监理工程师通知单

工程名称：艾默生环境优化技术（苏州）有限公司2.72322MWp屋顶分布式光伏电站项目

编号：BXSZ-ZHJL-TZD-002

事由：关于现场车棚组件安装问题事宜

附图2张：

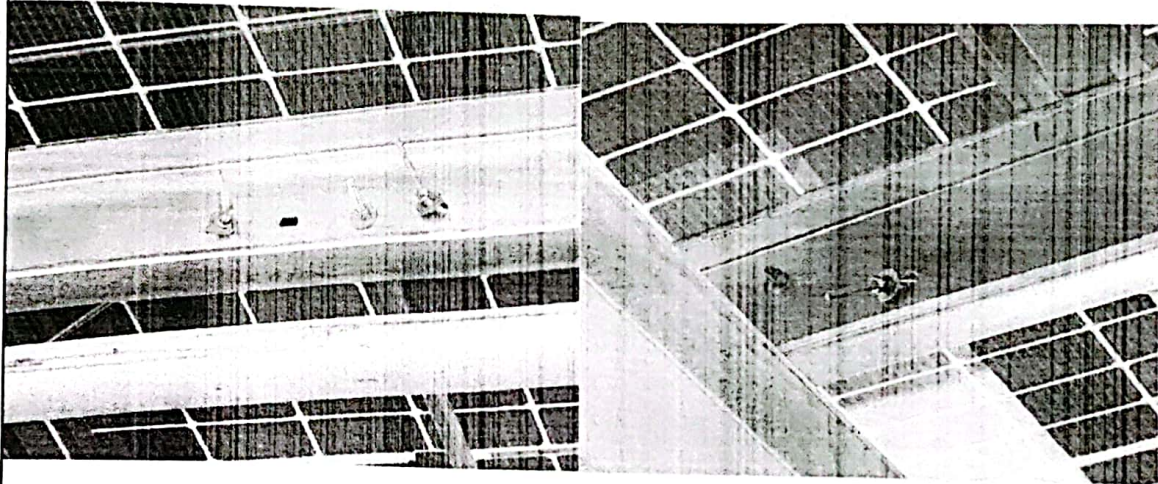
- 1、现场巡视发现车棚斜拉撑杆安装时螺栓未紧固，导致斜拉撑杆未起到拉结作用。

现要求你方对以上问题引起重视，否则造成的一切后果将由你方承担，并于72小时之内整改完成，并且书面回复。
